TRATTA A.V. /A.C. TERZO VALICO DEI GIOVI
PROGETTO DEFINITIVO

VAR0008 - Specifiche tecniche interoperabilità

AREA POZZOLO SUD

Relazione Generale

TR13 - Trincea di Linea III Valico da pk. 39+500 a pk. 40+794

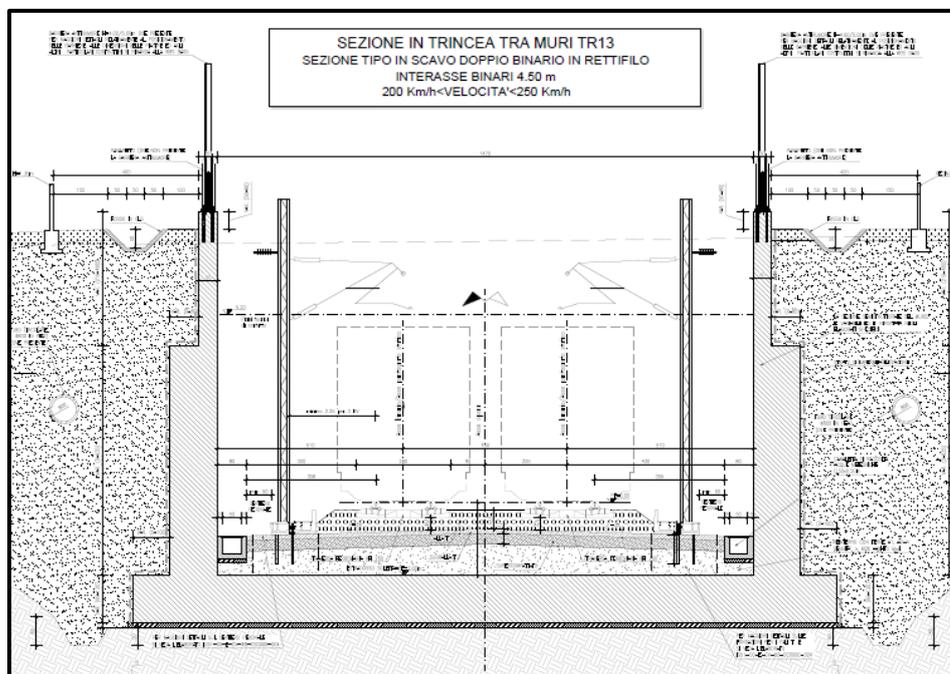
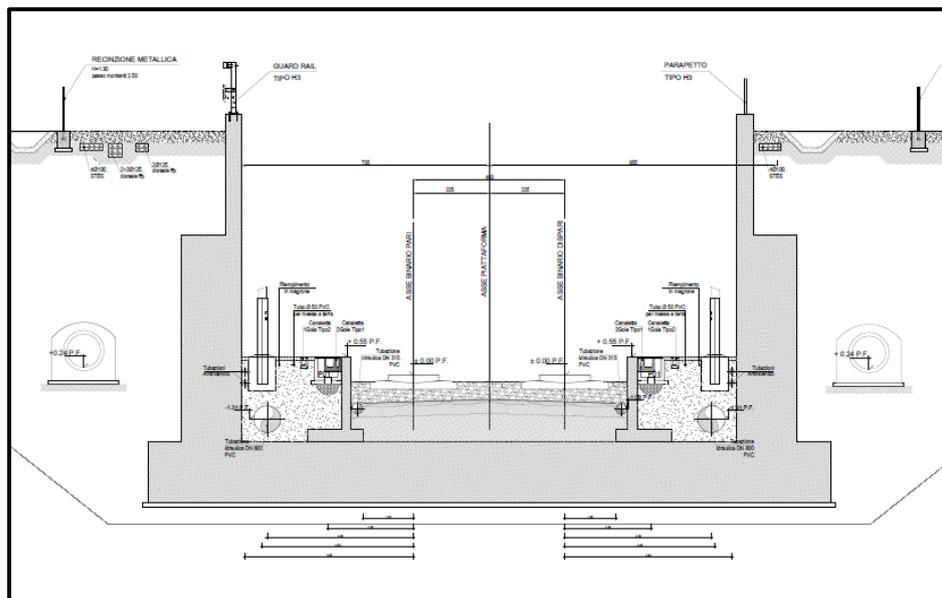
La trincea è percorsa da cavidotti di collegamento per collegamenti tecnologici e pali TE. Lungo la trincea sono presenti i marciapiedi lunghi circa 400m a quota +55cm dal p.f, distanti dall'asse binario 185cm.

FA1T - Fabbricato tecnologico imbocco Sud Galleria Pozzolo

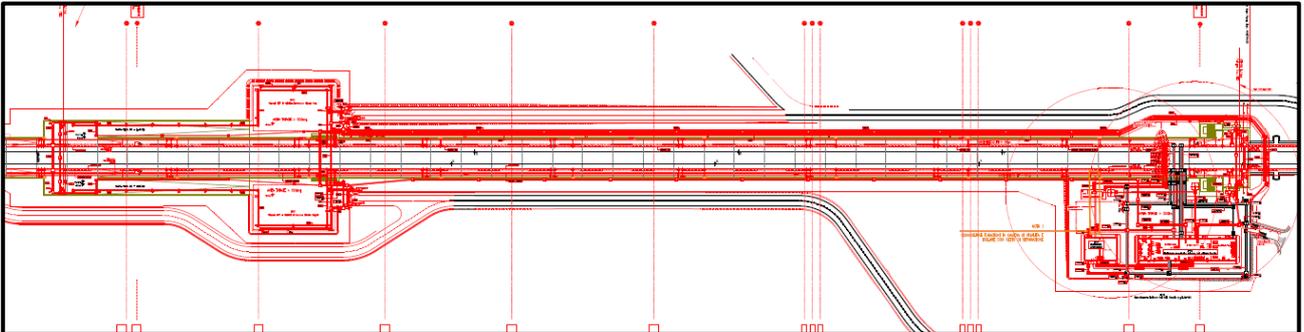
Il fabbricato FA1T ha dimensioni 37m x 9m circa e all'interno sono presenti i locali:

IN1S - Piazz.Sicurezza Imbocco Sud Gall. Pozzolo a p.k.40+750

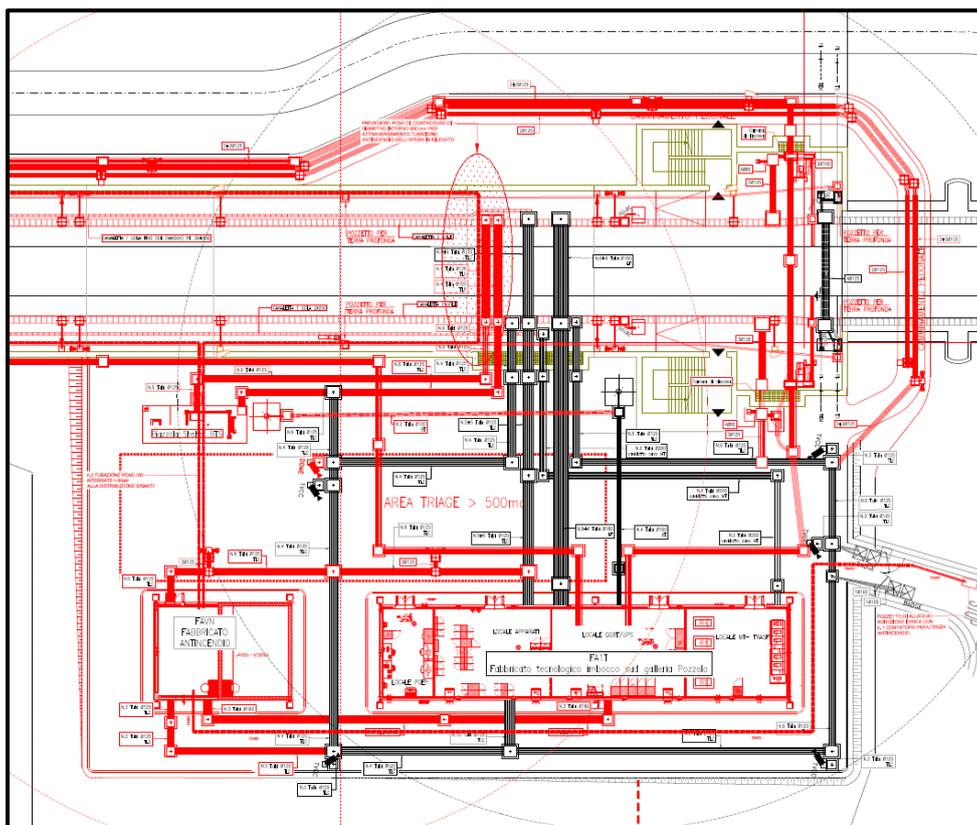
Il Piazzale IN1S ha un'estensione di circa 3000mq, è attraversato da cavidotti di collegamento agli impianti tecnologici, compresi impianto di illuminazione, di diffusione sonora, antintrusione, è inoltre recintato ed è collegato alla viabilità principale. All'interno sono presenti un'area Triage da circa 500mq, il fabbricato tecnologico FA1T, il fabbricato antincendio FAVN. Il piazzale è collegato al BD tramite una scala ed è previsto un camminamento sopra l'imbocco che permette il collegamento con il piazzale FFP del BP.

INVV - Piazzale FFP + viabilità di accesso Binario Dispari

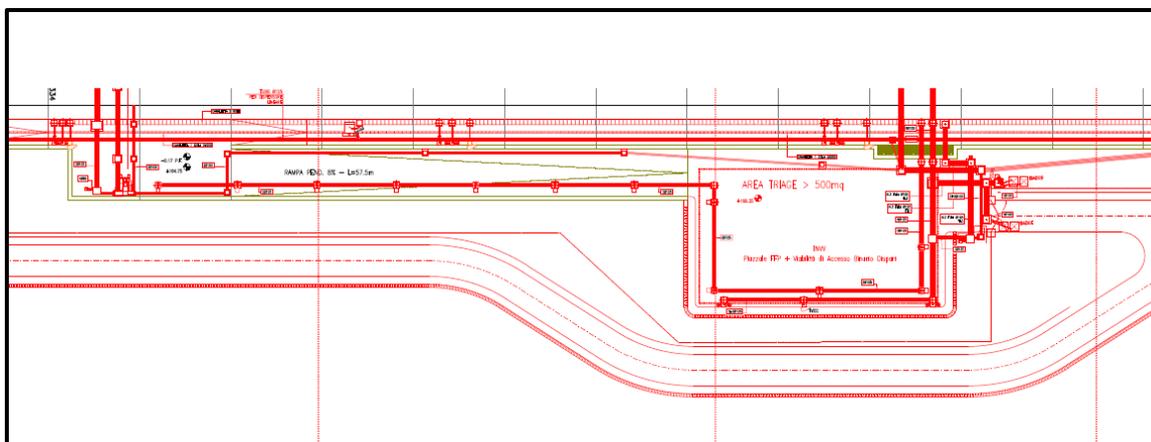
Sul BD, a circa 300m dal piazzale IN1S, è presente il Piazzale FFP INVV che si estende per circa 600mq e sul quale è presente un'area Triage di circa 500mq. Il piazzale è connesso alla linea tramite una rampa di circa 60m. L'accesso è dato da una strada collegata alla viabilità principale; è attraversato da cavidotti di collegamento agli impianti tecnologici, compresi impianto di illuminazione, di diffusione sonora, antintrusione ed è recintato.

INVU - Piazzale FFP + viabilità di accesso Binario Pari

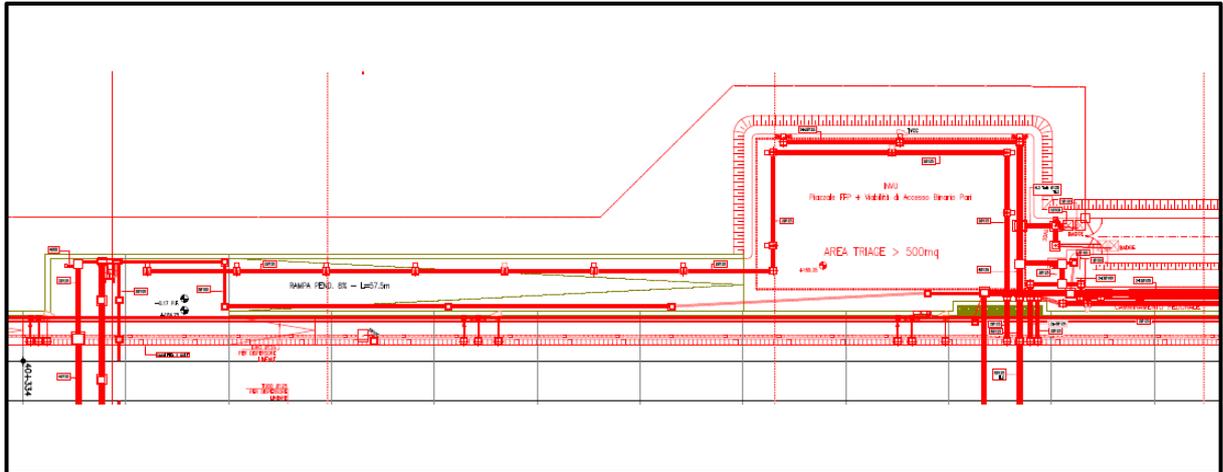
Specularmente al Piazzale INVV, sul lato BP, è presente il Piazzale INVU che si estende per circa 600mq al cui interno è presente un'area Triage di circa 500mq. Il piazzale è connesso alla linea tramite una rampa di circa 60m. L'accesso è dato da una strada collegata alla viabilità principale.

E' attraversato da cavidotti di collegamento agli impianti tecnologici, compresi impianto di illuminazione, di diffusione sonora, antintrusione ed è recintato.
